Wettbewerb zur Erlangung von Entwürfen zur Gestaltung einer öffentlichen Anlage in der «Huzlen» in Volketswil

Aus dem Bericht des Preisgerichtes

Plan und Modell des Projektes im 1. Rang. Verfasser: H. Eberli und F. Weber, Architekten, Zürich.

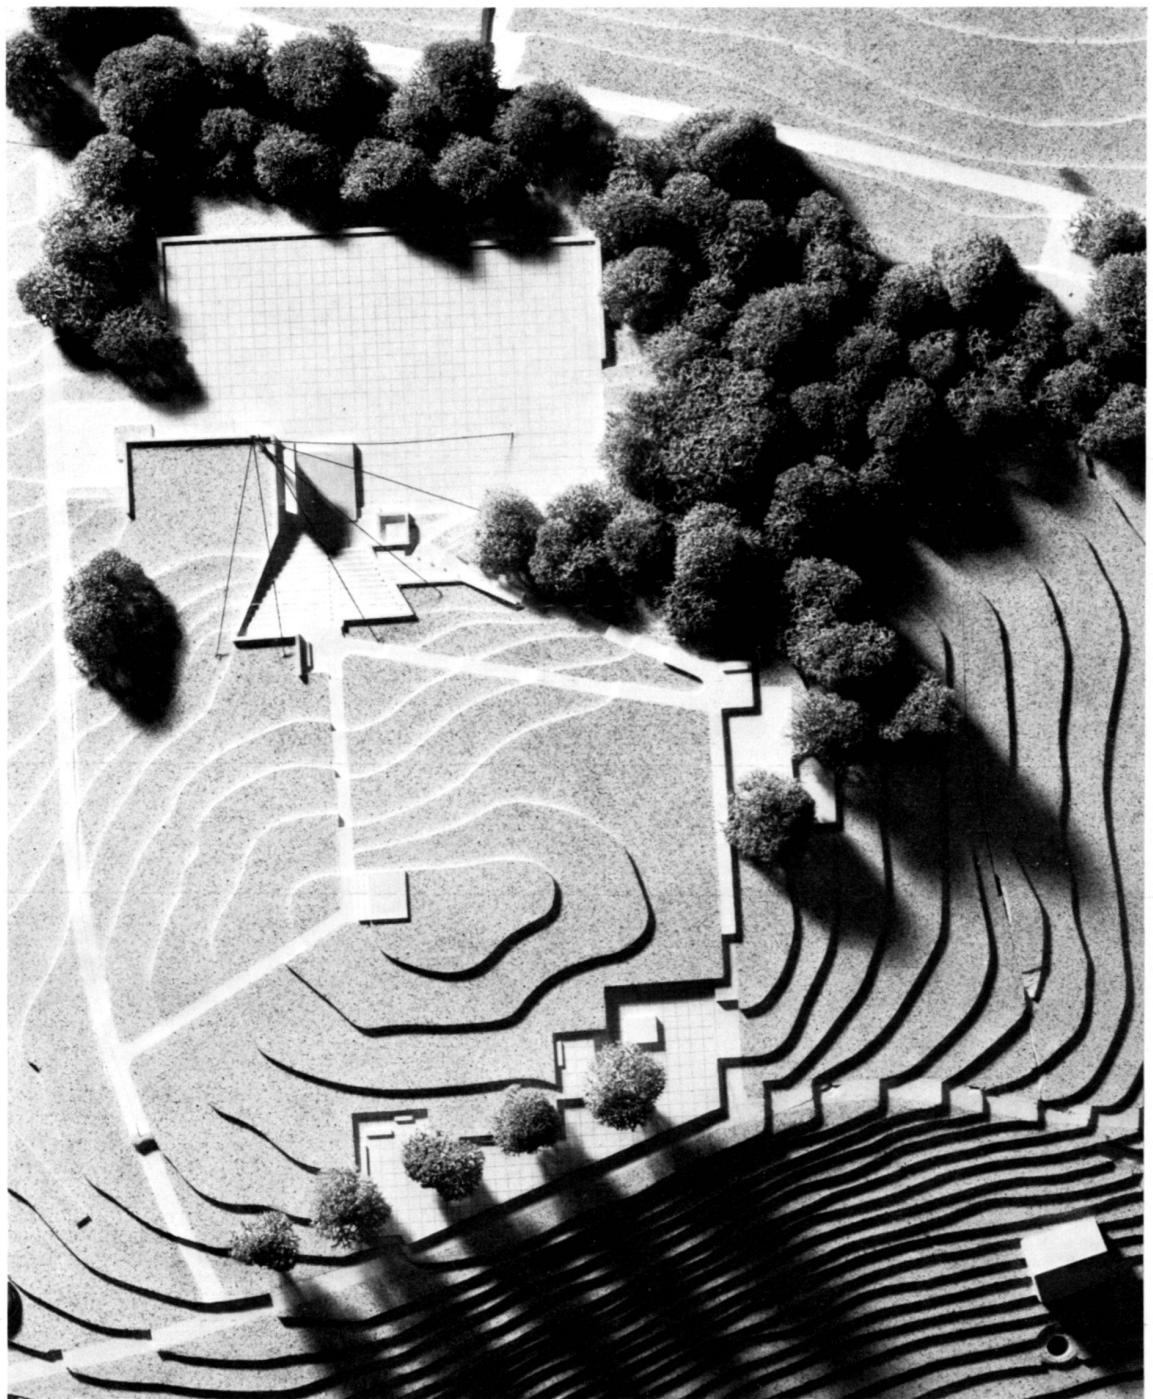
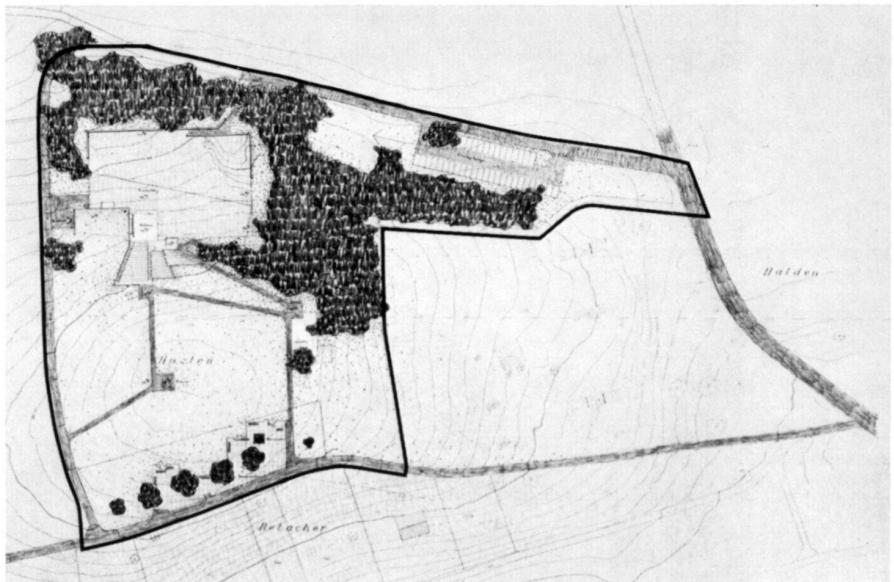
Der Verfasser dieser Arbeit trennt die Anlage in eine Aussichts- und Ruhezone unter den grossen Linden und in eine Fest- und Theaterzone im Hinterhang. Dadurch wird die erstrebenswerte vielseitige Verwendung ermöglicht, ohne zu gegenseitigen Störungen zu führen.

Vorteilhaft ist die zeltartige Ueberdeckung des 400 Personen fassenden Rampentheaters mit Bühne gegen die Unbill des Wetters. Auch positiv zu bewerten ist der «grossen Festplatz», zirka 70 x 50 m, welcher im Sommer und im Winter zur Mehrzweck-Verwendung dienen kann (Eisfeld, Spielplatz mit Hartbelag usw.).

Die schwenkbare Wand, welche als Schall- und Projektionswand Verwendung findet, darf hervorgehoben werden.

Das einfache und zweckmässig konzipierte Gebäude, welches überdeckt ist, tritt wenig in Erscheinung. Die Anlieferung ist gewährleistet. Die Beplantung oder Aufforstung nördlich des grossen Hartplatzes ist in diesem Fall erwünscht. Wenig überzeugend sind die Wegführungen, ein bequemer Rundweg fehlt.

Der August-Feuerplatz ist etwas dominierend.

Die Aussichts- und Ruheterrasse ist grosszügig dimensioniert; in der Gestaltung bei den alten Linden wirkt sie etwas unbestimmt und hart. Der Laufbrunnen ist einfach gehalten.

Die Kleinkinderspielplätze sind am geeigneten Ort vorgesehen.

Die etappenweise Realisierung ist ohne Schwierigkeiten zu bewerkstelligen.

Durch die Vielfalt der Vorschläge darf das Projekt als gute Grundlage zur Lösung der gestellten Aufgabe gewertet werden.

Modell des Projektes im 2. Rang. Verfasser: Hermann Massler, dipl. Architekt ETH/SIA, Zürich.

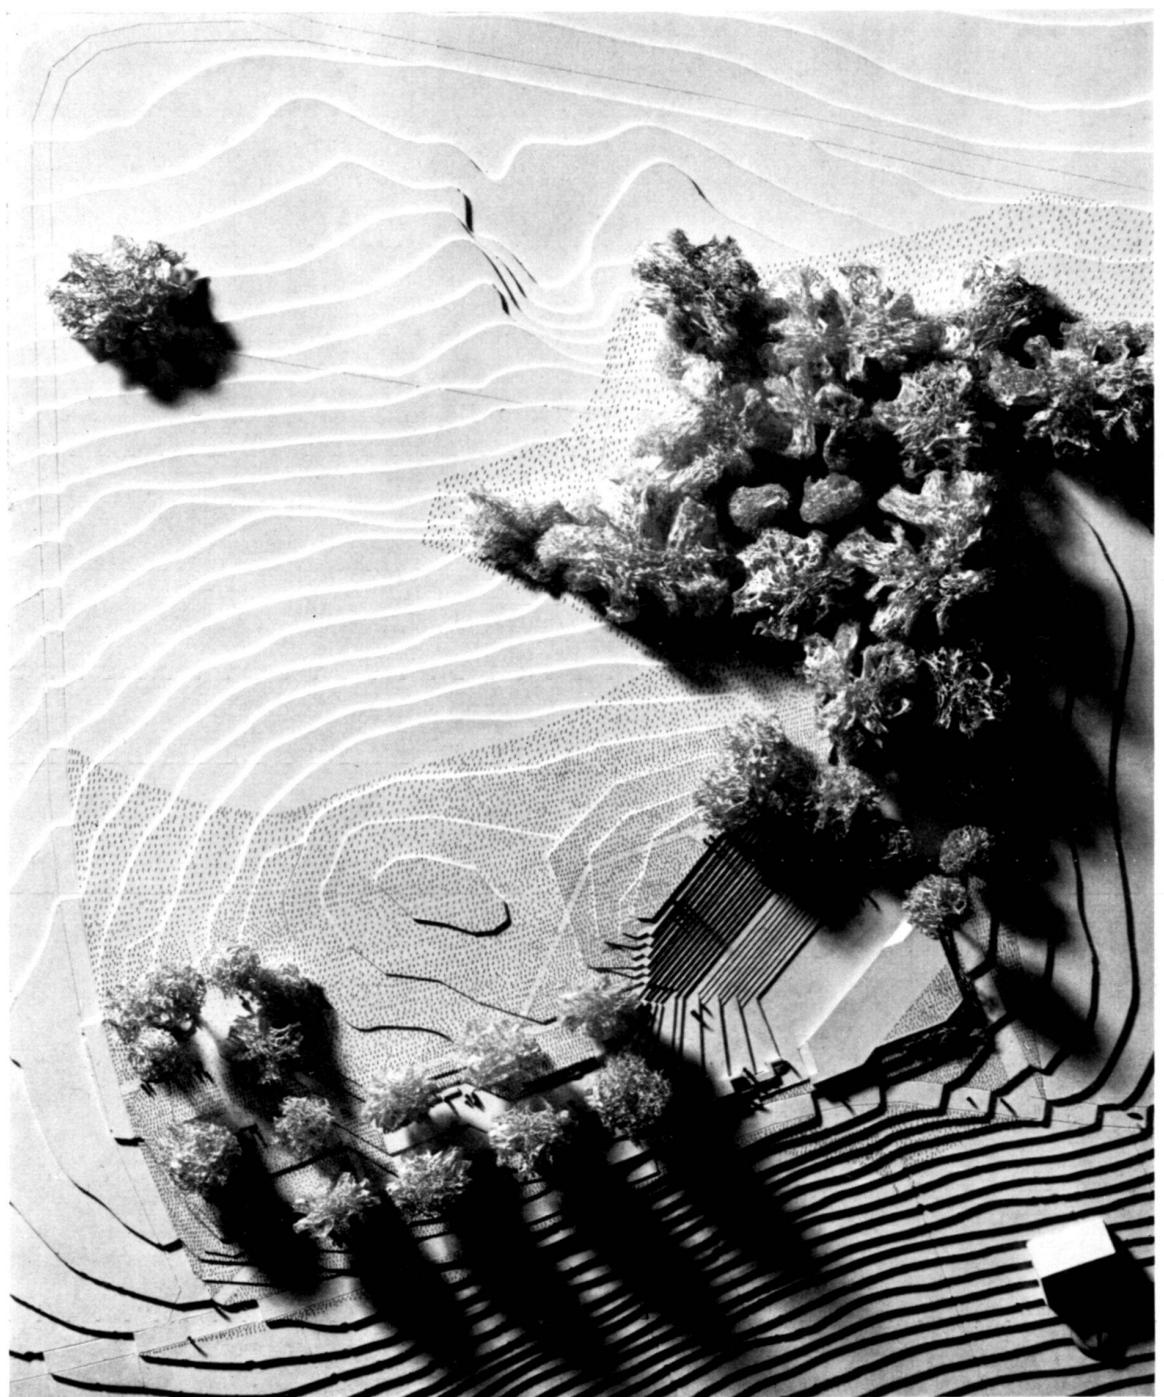
Der sowohl gestalterisch wie auch funktionell sehr gut studierte Entwurf überrascht durch eine bestechende Einfachheit und zeigt einen eindeutigen Willen in der massstäblich geschickten Konzentration der baulichen Anlagen und im zielstrebigsten Erhalten bestehender Landschaftspartien.

Die Orientierung der ansteigenden Stufenanlage gegen Süden, mit Blick in die silhouettenechte Landschaft, kann in der vorgetragenen Art gefallen und bringt verschiedene Vorteile:

— Die sinnvolle Verwendung dieser Anlage beschränkt sich keineswegs auf bestimmte und zeitlich beschränkte Vorführungen und Anlässe, son-

dern dient auch dem Verweilen und dem beschaulichen Erholen zu jeder Zeit.

— Der ohne baulichen Eingriff in seiner natürlichen topographischen Form erhaltene Hinterhang bildet im optischen Zusammenhang mit dem Dürrenbachtälchen und dem schönen Horizont des Hochrheins eine weiträumige Parklandschaft.

— Im Winter bleibt dieser Hang den Kindern zum Schlitteln und Skifahren.

— Die Möglichkeit einer Realisierung in einfachen und schon zu Beginn wirksamen Etappen ist zu begrüßen.

Das Projekt ist mit viel Einfühlung bearbeitet und zeigt im Detail interessante Vorschläge:

— Die variierende Breite der Sitzstufen und deren Übergang in seitliche Bestuhlungsterrassen ist geschickt und dient einer vielseitigen Nutzung.

— Das Wasserspiel liegt schön placiert zwischen dem ansteigenden Erschließungssträsschen und der Stufenanlage.

— Der Panoramatafel ist ein besonderer Ort im oberen Teil der Anlage zugewiesen;

die vorgelagerten Bäume geben dem Ausblick Tiefe.

— Der Wechsel von Sitzgruppen, Kleinkinderanlagen, Feuerstellen, Spieltischen und Boccia-Bahn usw. ist ansprechend und alle Anlagen profitieren im Schatten der Bäume von der schönen Fernsicht.

— Die Konzentration aller verlangten Betriebsräume unter den Sitzstufen ist betrieblich zweckmäßig.

— Die vorhandenen Rampen nehmen Rücksicht auf Gehbehinderte und Frauen mit Kinderwagen.

— Der Vorschlag einer Bühne mit versetzbaren Rückelementen ist denkbar und die aufgezeigten Möglichkeiten zur Nutzung des Theaters bei unterschiedlicher Besucherzahl wohl überlegt.

— Als empfindlicher Nachteil müssen allerdings die akustischen und optischen Immissionen aus dem Dorfkern gewertet werden.

Durch die gute, etappenweise Durchführbarkeit und das Zusammenlegen aller baulichen Massnahmen darf das Projekt als wirtschaftlich bezeichnet werden.

Modell des Projektes im 3. Rang. Verfasser: Mina Baumberger, Bauzeichnerin, Zürich und Ueli Engeli, stud. arch., Zürich.

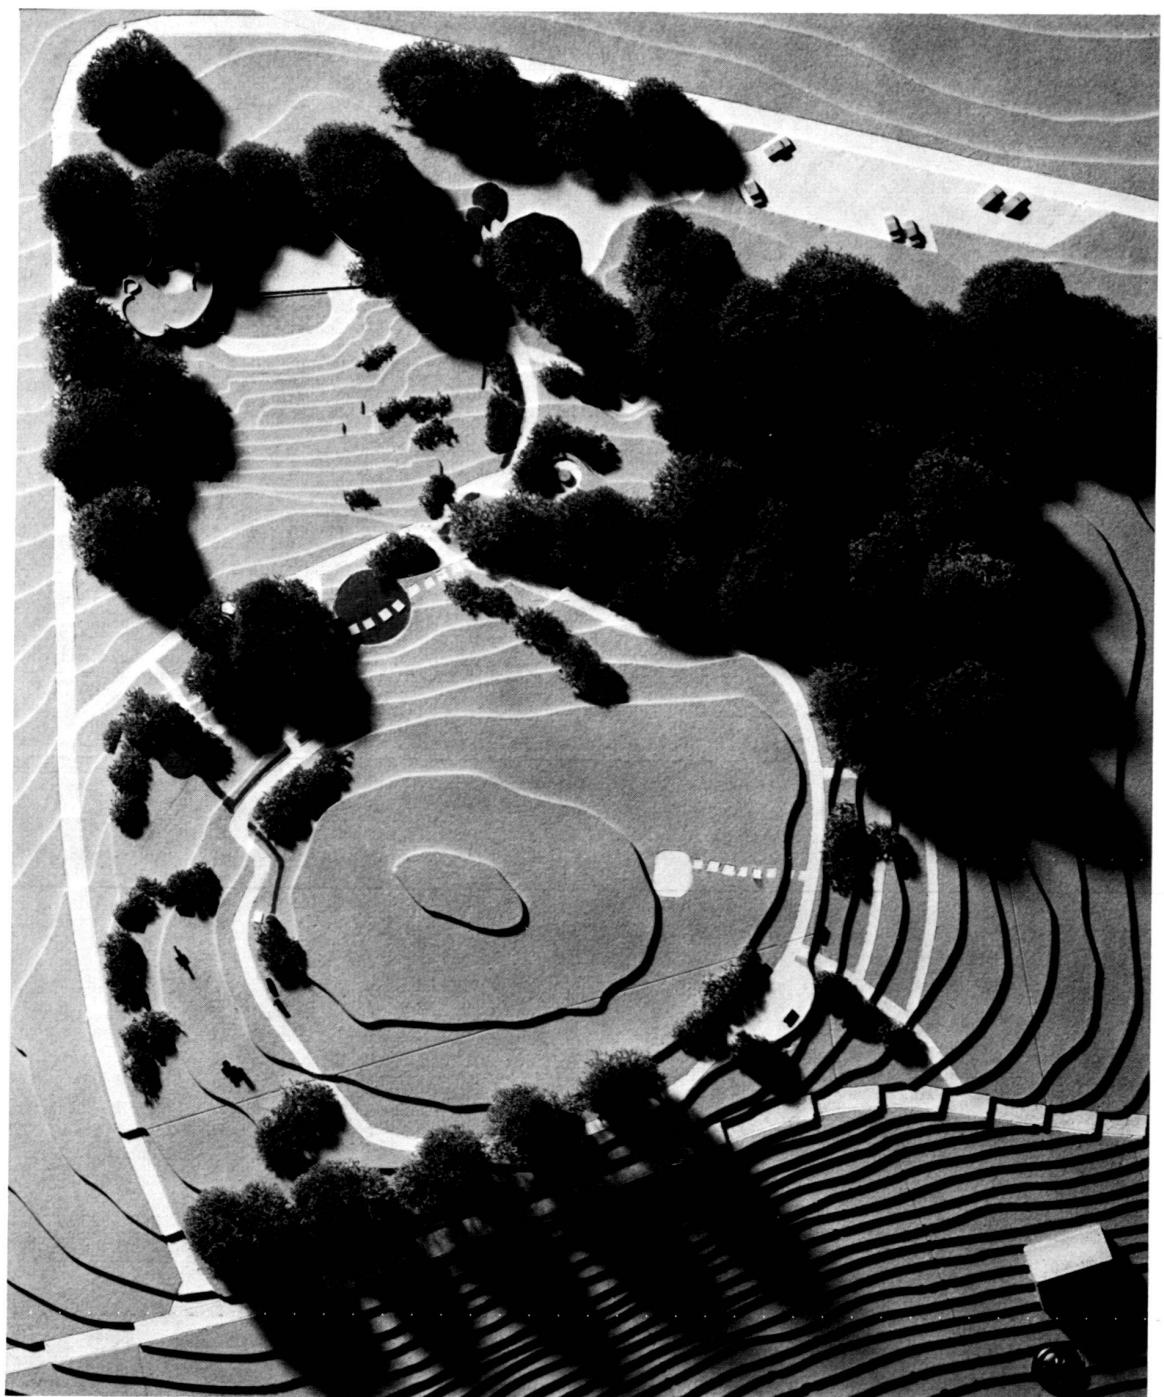
Die gut durchdachte parkartige Anlage erbringt durch die vorgeschlagenen Baum- und Gehölzgruppen ohne harte Eingriffe eine erwünschte Gliederung und die Gestaltung überschaubarer Landschaftsräume. Die Ruhe- und Aktivitätsplätze sind gut voneinander getrennt. Der Besucher findet vielerorts und in übersichtlicher Führung Zutritt zur Anlage. Besonders ansprechend ist der Rundweg um die Kuppe der Huzlen angeordnet. Die Verbindung zum Festplatz mit Bühne ist vom Südtteil und vom Parkplatz zweckmäßig hergestellt. Dieser liegt an richtiger Stelle ohne zu grosse Störungseinwirkungen bei Festanlässen. Die Erweiterung des Parkplatzes ist möglich. Der Einbezug des Wassers in Form von Bächlein, Spielbecken und Teichen trägt zur Belebung bei, wenn auch deren Ausführung etwas aufwendig sein mag. Der grossflächige Laufbrunnen liegt etwas abseits.

Die Anordnung der Ruhebänke im Süden, Westen und Osten der Anlage, des Aussichtsplatzes mit Panoramatafel, des Feldpredigt-Platzes und des Augustfeuer-Platzes ist geschickt gelöst. Die Anordnung eines Blumenparkes ist wertvoll. Die Feuerstellen sind vorteilhaft in eine Waldnische eingebettet. Der Vorschlag eines Budenplatzes für Jugendspielanlässe ist gut und in der Situation richtig. Der Festplatz mit 300 Sitzplätzen in unmittelbarer Bühnen Nähe und die durch kleine Hecken unterteilten Sitzterrassen sind rücksichtsvoll ins Gelände eingebettet. Die Bühne und die zugehörige Baute sind in der Situation und der architektonischen Gestaltung zurückhaltend in die

Anlage eingeordnet. Die Baumkulisse hinter der Bühne ist ansprechend.
Die Anlage ist gut in Etappen realisierbar.

Plan und Modell des Projektes im 5. Rang. Verfasser: Willi Neukom, Garten- und Landschaftsarchitekt BSG/SWB, Zürich.
Sämtliche Plan- und Modellaufnahmen: Peter Morf, Zürich.

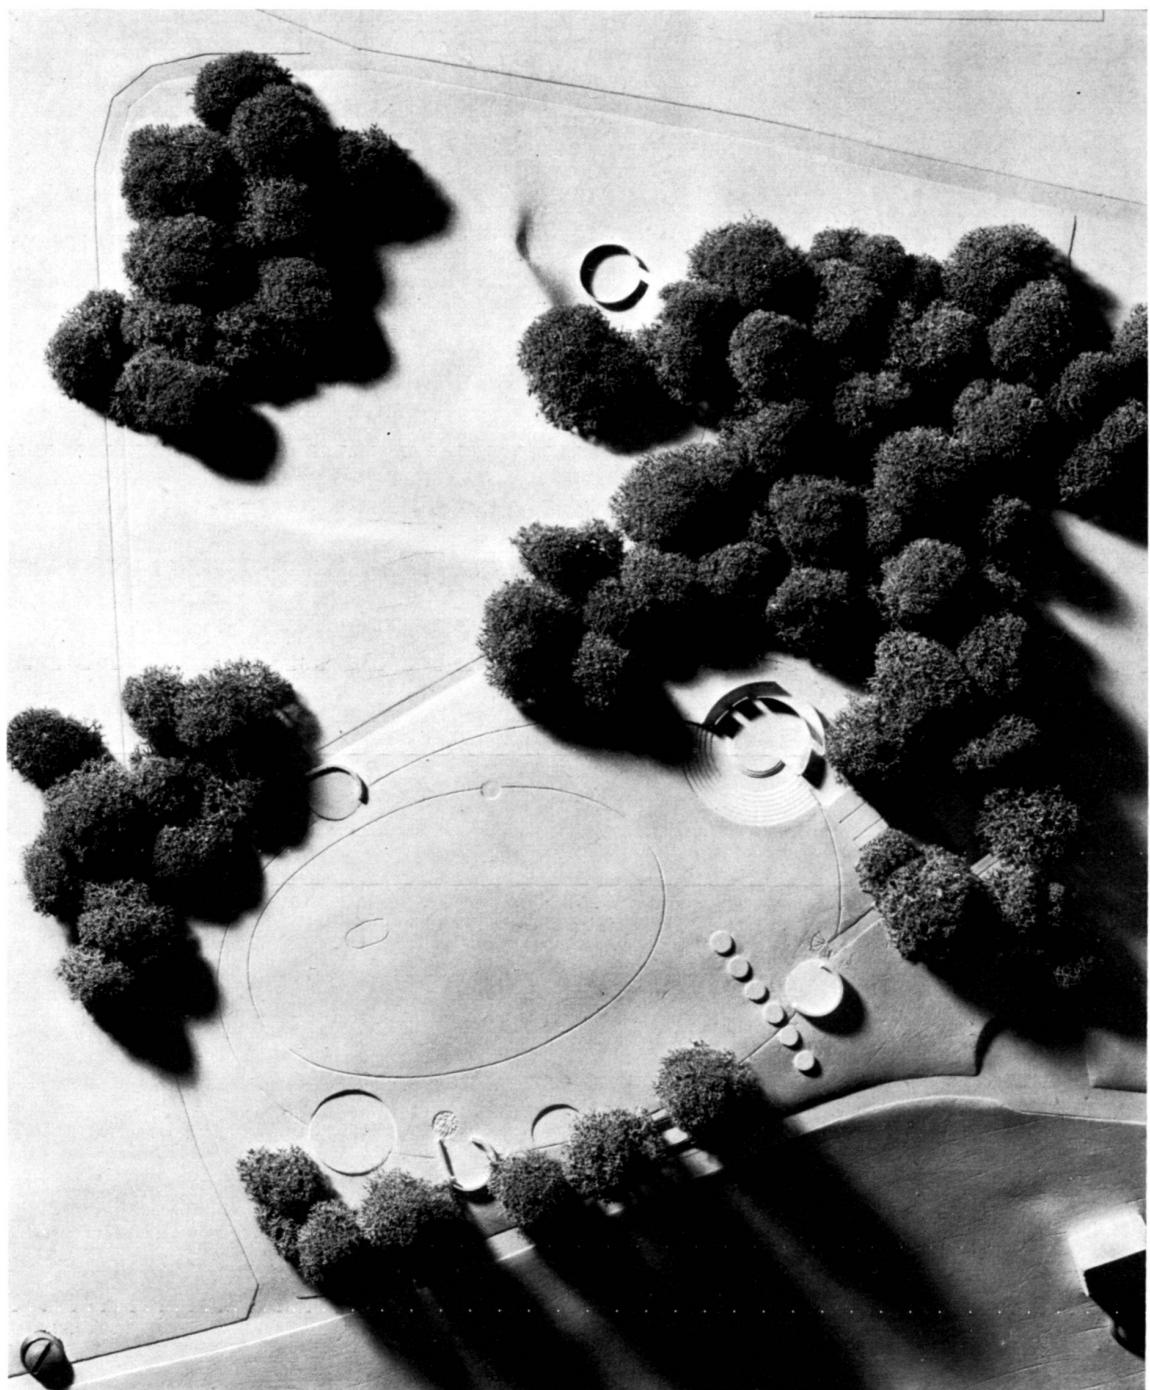
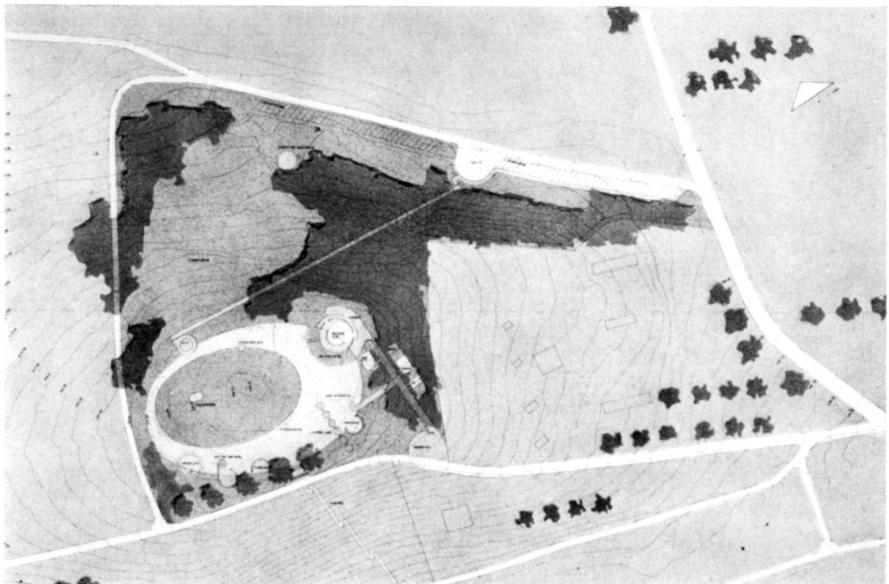
Die zum Teil etwas starr wirkende Anlage wird durch Baumgruppen in zwei ineinanderfließende schöne Landschaftsräume gegliedert. Die Markierung der Anlage nach Norden, Westen und Osten ist gut gelöst. Nur zwei Fußgängerzugänge sind knapp, beide führen zudem über Treppen. Jener vom Parkplatz schnurgerade durch das Wäldechen wirkt monoton. Die Zufahrt zum und die Anordnung des Parkplatzes ist gut. Hingegen ist die Gehdistanz zwischen diesem und dem Festplatz zu gross. Der von Süden durch den alten Rebhang geführte Fussweg als zusätzliche Verbindung zur Anlage ist wertvoll. Die Anordnung der Ruheplätze, des Spiel- und Andachtplatzes, des Aussichtsplatzes mit Panoramatafel ist in konzentrierter Weise im Südteil der Anlage ansprechend gelöst. Der schematisch aus Rundbecken aneinander gereihte Laufbrunnen belebt die Anlage. Die Situierung des Augustfeuer-Platzes vermag zu genügen. Der um die Hügelkuppe geführte, rasen gepflasterte Rundgang ist an sich gut, jedoch zu grossflächig und daher aufwendig. Die auf dem Rundgang angeordneten Sitzelemente sind praktisch. Die Placierung der Bühne und des 300-Sitzplätze-Zuschauerraumes ist in Anlehnung an das Wäldechen ansprechend vorgenommen. Die zugehörigen Bauten treten gegenüber Bühne und Be pflanzung zurück. Die am Nordhang angeordnete Liegefläche auf natürlichem Terrain ist grosszügig, aber bezüglich Exposition nicht unproblematisch. Sie erlaubt eine erweiterte Gestaltung und im Winter das Schlitteln und Skifahren. Der Vorschlag eines «Jardin des amoureux» ist originell. Im übrigen ist die Ausstattung für vielseitige Freizeitbetätigung im Freien für jung und alt etwas knapp ausgefallen. Infolge der Konzentration der Anlage in der südlichen Hälfte ist eine Realisierung in Etappen denkbar.

Wir halten demgegenüber das an 5. Stelle stehende Projekt, das einzige übrigens eines Landschaftsarchitekten in den Rängen, für eine der landschaftlichen Gesamtsituation besser Rechnung tragende Lösung.
